Modulo per la presentazione delle osservazioni relative ai progetti sottoposti a procedimenti in materia di VIA, di competenza regionale

Provvedimento di VIA regionale nell'ambito dell'Autorizzazione Unica Energetica (AUE) per gli impianti di produzione di energia da fonti rinnovabili relativa al progetto per la realizzazione di un impianto agrivoltaico denominato "RNE13" con potenza nominale pari a 19,972 MWp e le relative opere di connessione alla rete elettrica nazionale, sito nei Comuni di Altopascio e Porcari (LU). Proponente: RNE13 S.r.l.

Testo dell'osservazione:

ALLEGATO TECNICO B - SCHEMA INTERFERENZE 2

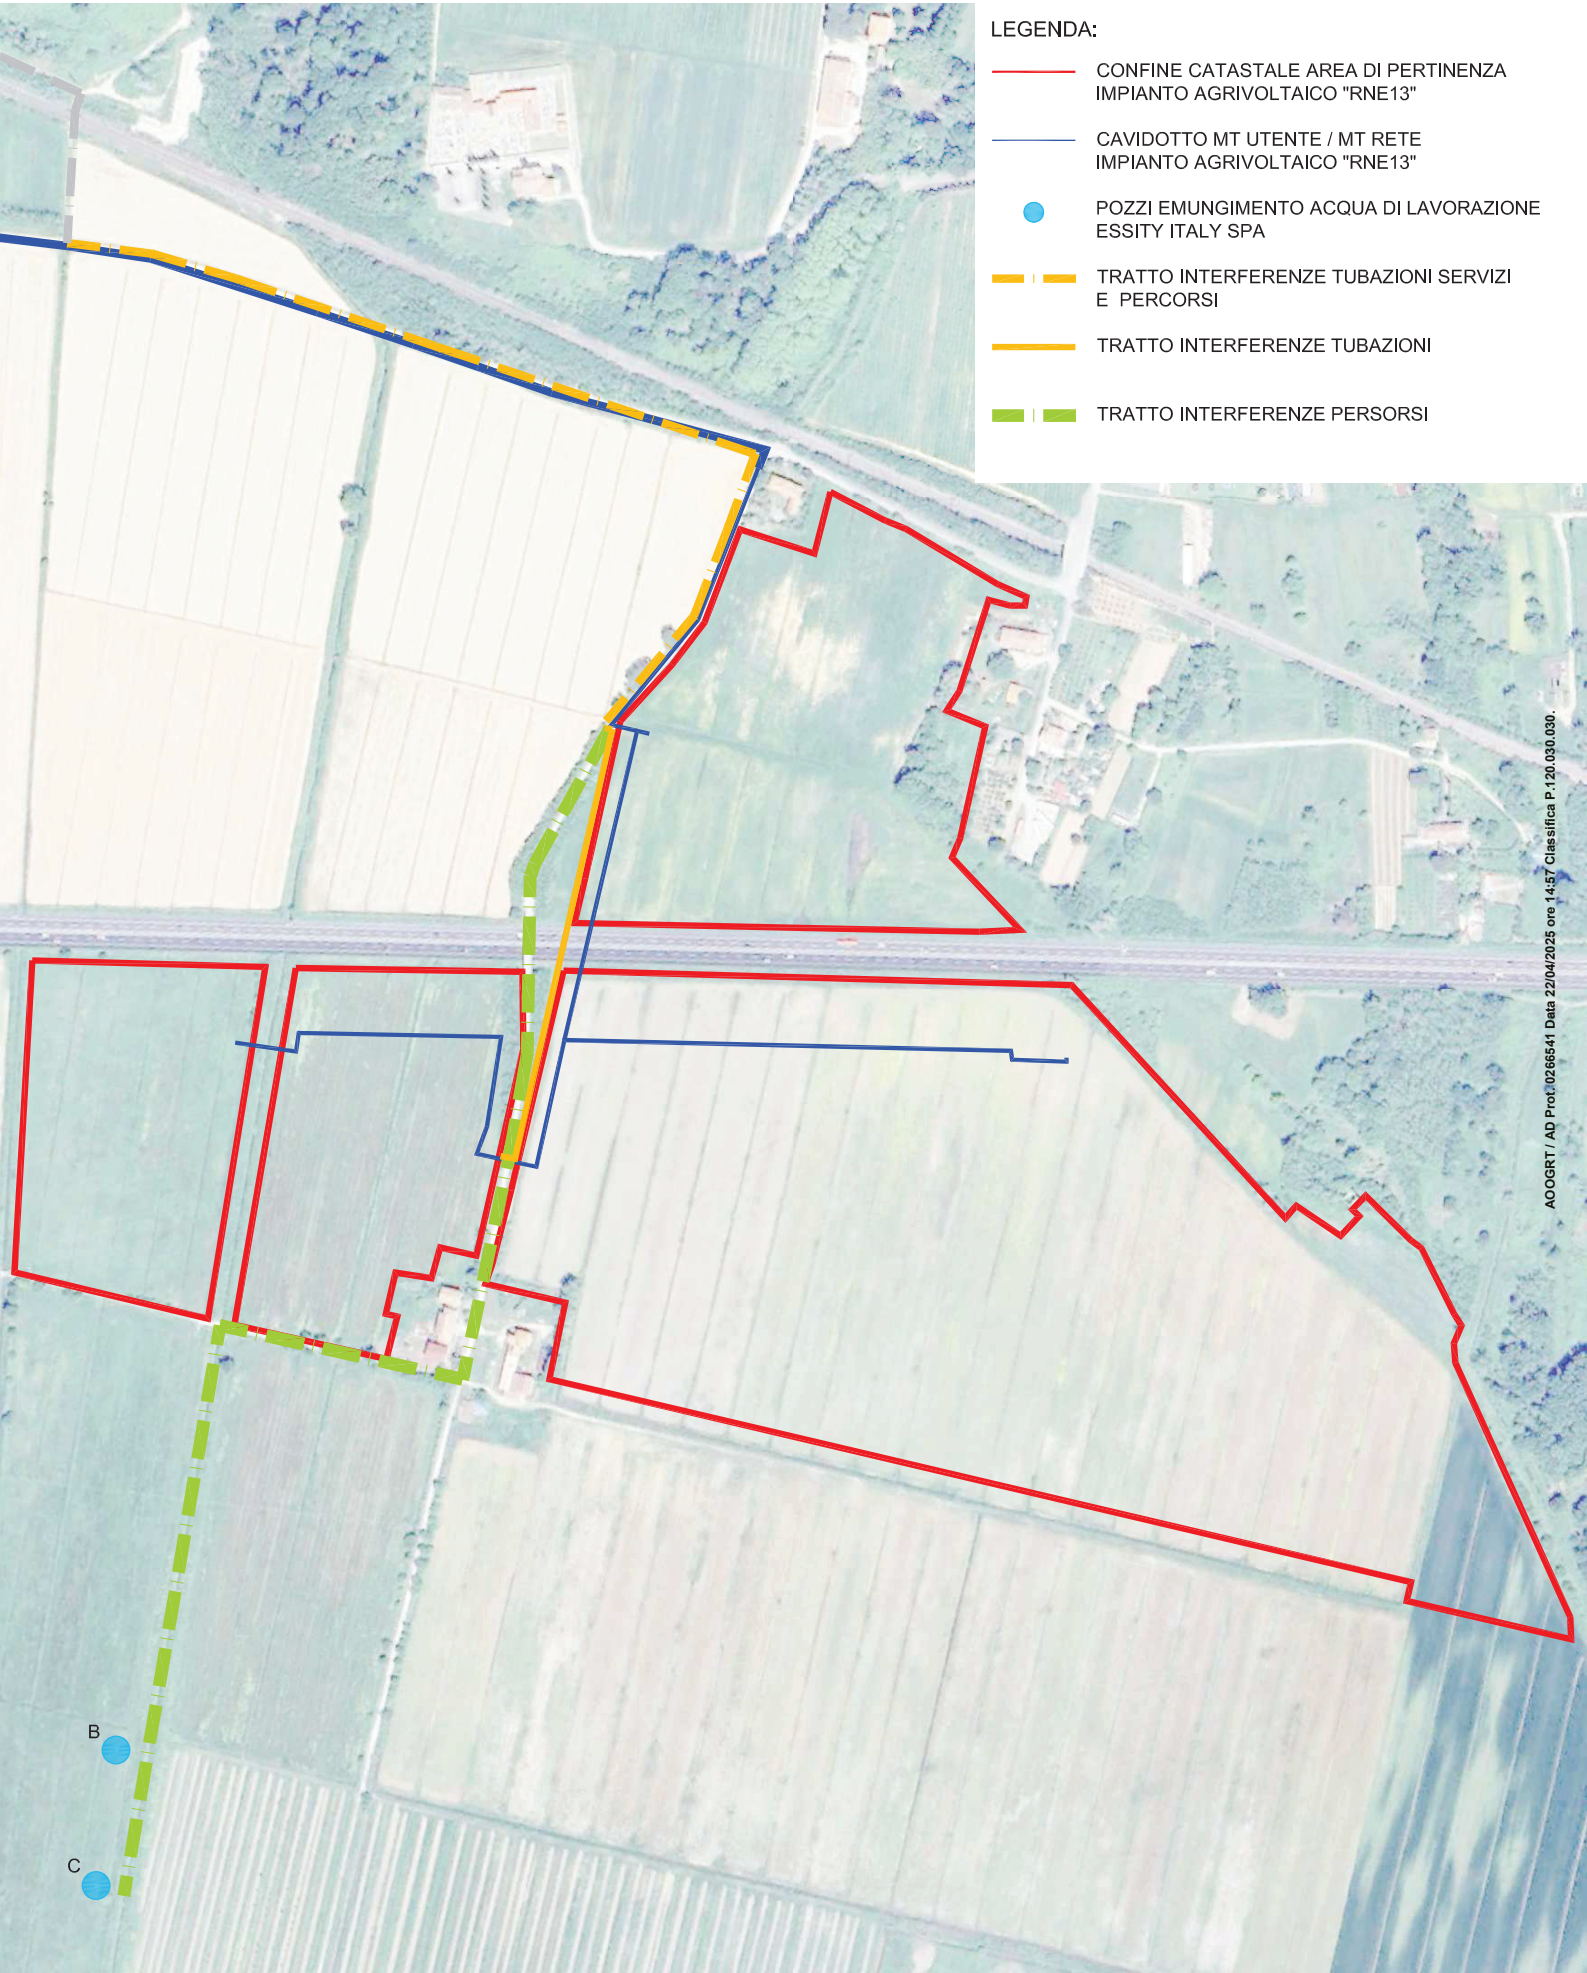
- 1) Problemi relativi al percorso evidenziato in colore verde nell'allegato tecnico B "Schema interferenze 2" evidenzia problematiche inerenti alle lavorazioni che saranno svolte per la "realizzazione di un impianto agrivoltaico denominato "RNE13"" che non dovranno precludere l'accesso carrabile e pedonale ai pozzi "B" e "C" per garantirne il loro corretto funzionamento e le eventuali operazioni manutentive necessarie per garantire il regolare afflusso di acque ai macchinari per la produzione della carta. La mancanza anche temporanea pregiudicherebbe il regolare flusso produttivo;*

- 2) Problemi relativi al percorso evidenziato con linea continua in colore arancione nell'allegato tecnico B "Schema interferenze 2" e nell'allegato tecnico C "Schema attraversamento" evidenzia problematiche inerenti alle lavorazioni che saranno svolte per la "realizzazione di un impianto agrivoltaico denominato "RNE13"" riguardano possibili interferenze al tratto di tubazione che adduce acqua, dati e corrente, alla cartiera che attraversa con passaggio interrato l'Autostrada A11 Firenze-Mare. La mancanza anche temporanea pregiudicherebbe il regolare flusso produttivo;*

- 3) Problemi relativi al percorso evidenziato con linea tratteggiata in colore arancione nell'allegato tecnico B "Schema interferenze 2" evidenzia problematiche inerenti alle lavorazioni che saranno svolte per la "realizzazione di un impianto agrivoltaico denominato "RNE13"" riguardanti i punti 1) e 2) sopra descritti.*

Pertanto si richiede che durante le fasi di progettazione esecutiva e di lavorazione vengano adottate tutte le soluzioni tecnico-progettuali ed esecutive volte a non arrecare nessun tipo di danno, ritardo e quant'altro, per la produzione in essere presso il nostro stabilimento di Badia Pozzeveri.
